# MESURES PERMANENTES POUR CONTRER LES INONDATIONS DE LA RIVIÈRE LORETTE, SECTEUR DU BOULEVARD WILFRID-HAMEL, VILLES DE QUÉBEC ET DE L'ANCIENNE- LORETTE

PHASE 1 : REMPLACEMENT DU PONT DE L'ACCUEIL –  
COMPLÉMENT À L'ÉTUDE D'IMPACT SUR  
L'ENVIRONNEMENT – RÉPONSES AUX QUESTIONS ET  
COMMENTAIRES DU MELCC (PREMIÈRE SÉRIE)

AGGLOMÉRATION DE QUÉBEC

DÉCEMBRE 2019

Carte 1  
**Localisation des trois phases du projet**

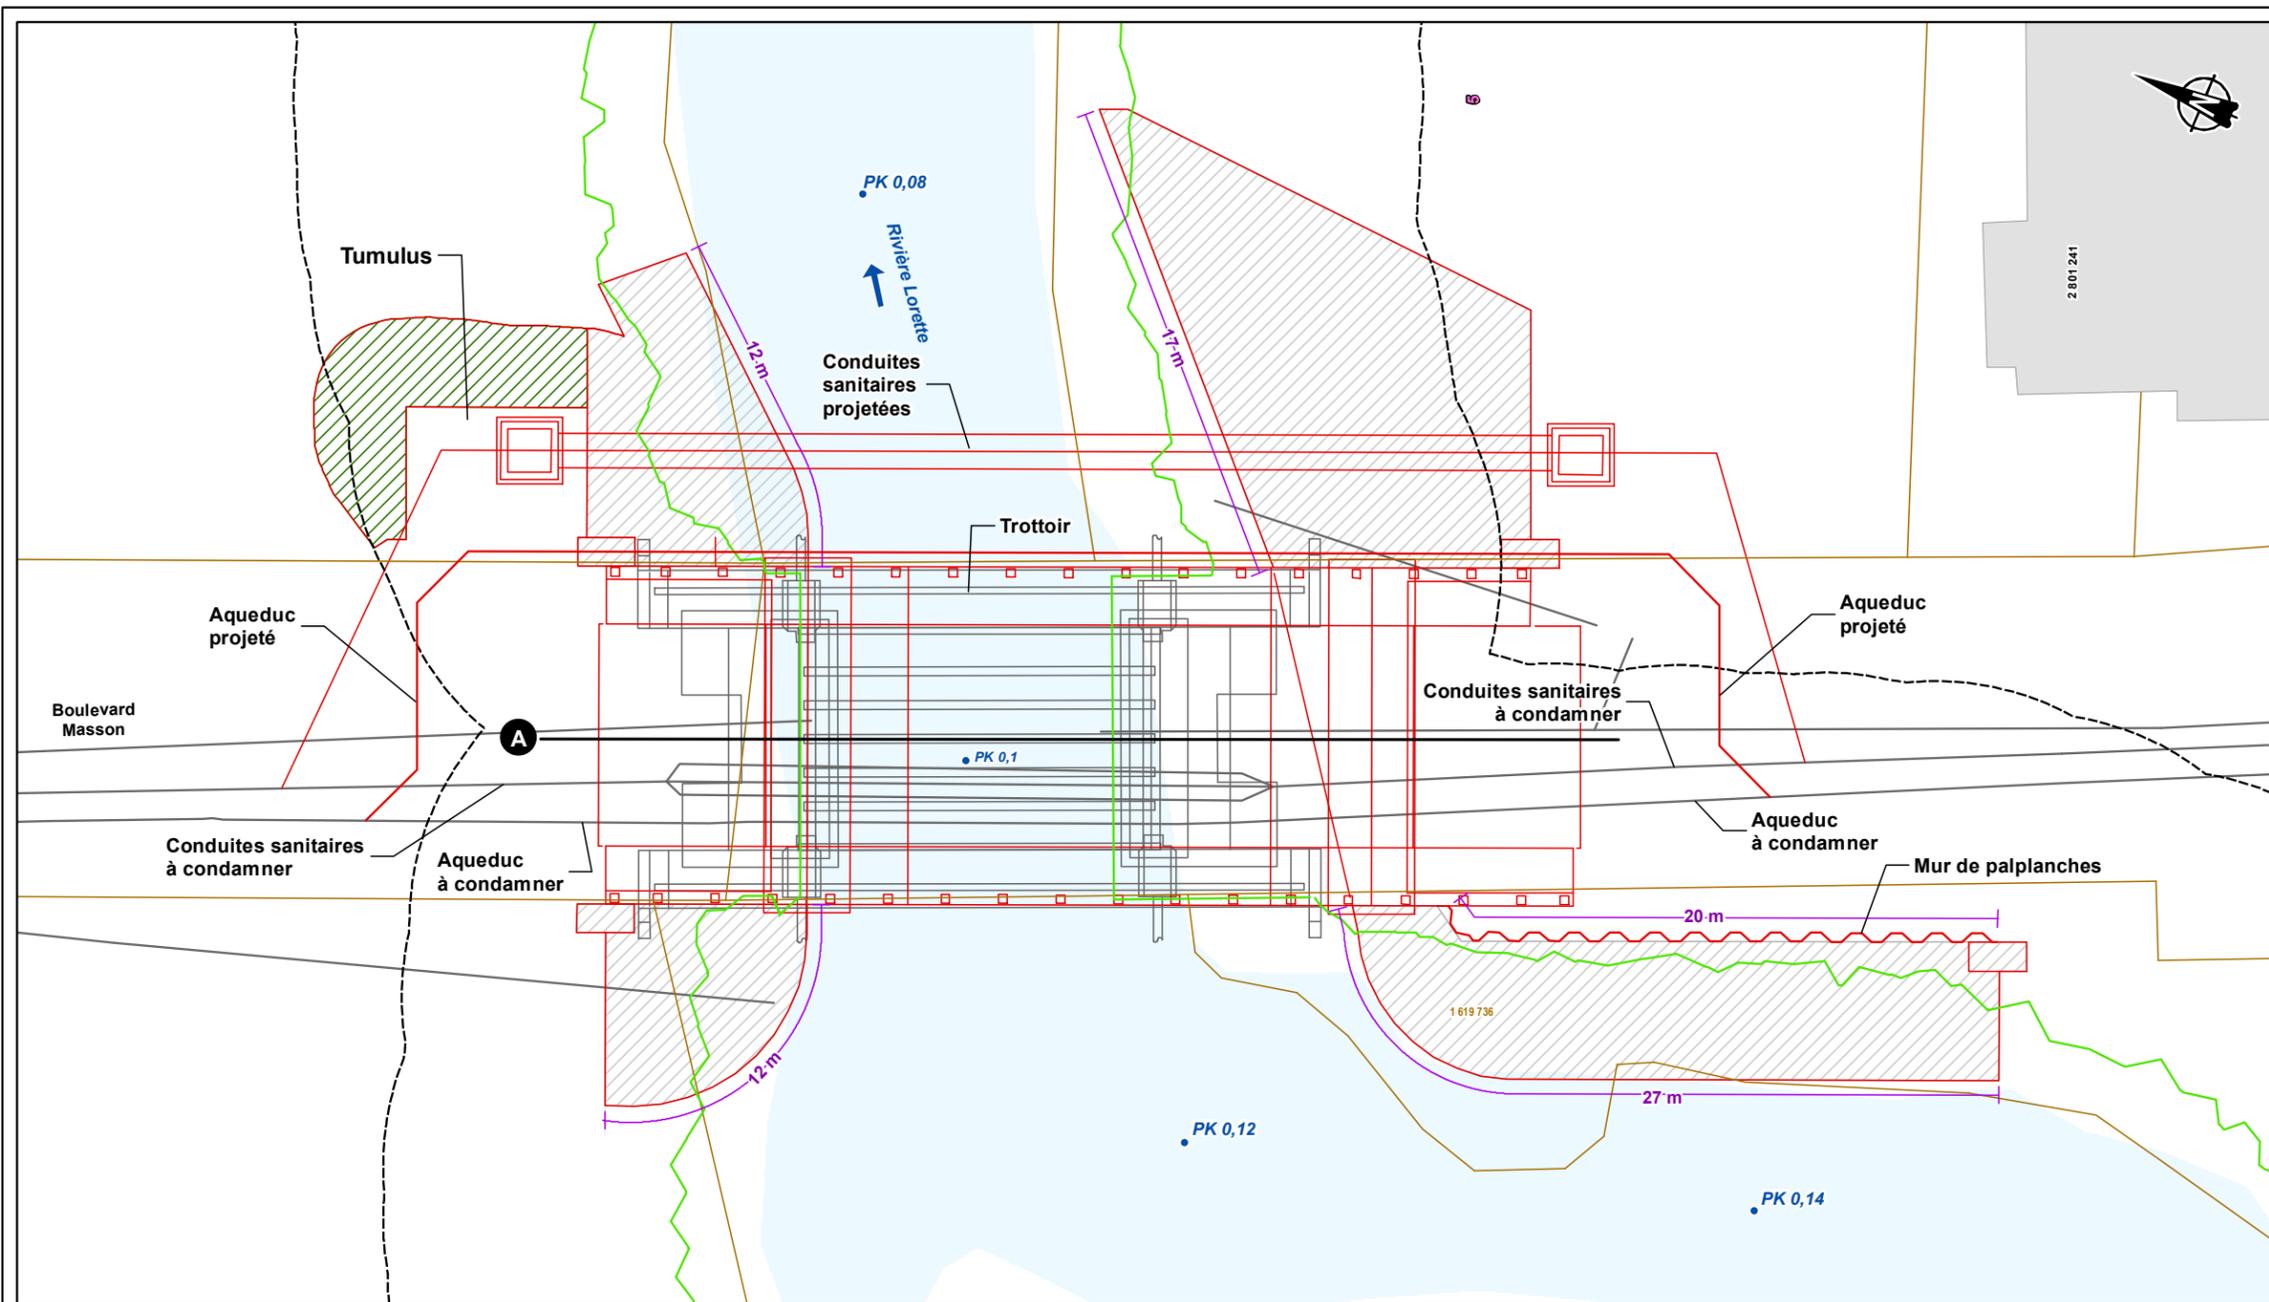
Q-1	<p>La carte QC 135-1 illustrant le secteur visé par la phase I et II montre les interventions telles qu'elles étaient projetées en mai 2017. L'initiateur doit mettre à jour ces informations et présenter des figures permettant de localiser et décrire les trois phases du projet telles qu'elles sont prévues actuellement. Ainsi, il doit déposer :</p> <ul style="list-style-type: none"><li>• une carte générale localisant les travaux projetés pour les phases I, II et III du projet;</li><li>• une carte présentant le détail des travaux prévus au pont de l'Accueil, notamment la localisation et la longueur des enrochements de stabilisation prévues, la localisation et la longueur du mur de palplanches prévues sur la rive droite de la rivière en bordure du boulevard Masson de même que la localisation du réseau sanitaire et du tumulus;</li><li>• une carte présentant les informations pour le secteur Verlaine selon le projet envisagé à ce jour (canal de crue, rond de virée, murs anti-crue, etc.);</li><li>• une carte localisant les secteurs visés par la phase III et ayant fait l'objet d'autorisations en urgence en 2013.</li></ul>

Comme mentionné au début du chapitre 3 du complément à l'étude d'impact pour la phase 1 (WSP, 2019), l'inclusion des cartes QC-135-1 et QC-135-2 en annexe de ce document visait à fournir une description générale du milieu récepteur traversé par la rivière Lorette dans sa portion aval, plutôt qu'à présenter le projet dans ce secteur.

La localisation générale des trois phases du projet révisé est montrée sur la carte 1, alors que la carte 2 présente la phase 1 du projet, soit la reconstruction du pont de l'Accueil (boulevard Masson). La carte 3 donne un aperçu de ce qui est envisagé pour la phase 2 du projet dans le secteur du pont de la Maison O'Neill (boulevard Wilfrid-Hamel). Des détails additionnels sur cette phase du projet seront fournis ultérieurement, dans le complément à l'étude d'impact visant la phase 2 du projet. Enfin, les cartes jointes à l'annexe B, tirées de la demande de décret pour la soustraction d'un projet à la procédure d'évaluation et d'examen des impacts sur l'environnement (GENIVAR, 2013), permettent de localiser les interventions d'urgence de 2013 réalisées en amont de l'autoroute Henri-IV (secteur de la phase 3 du projet).
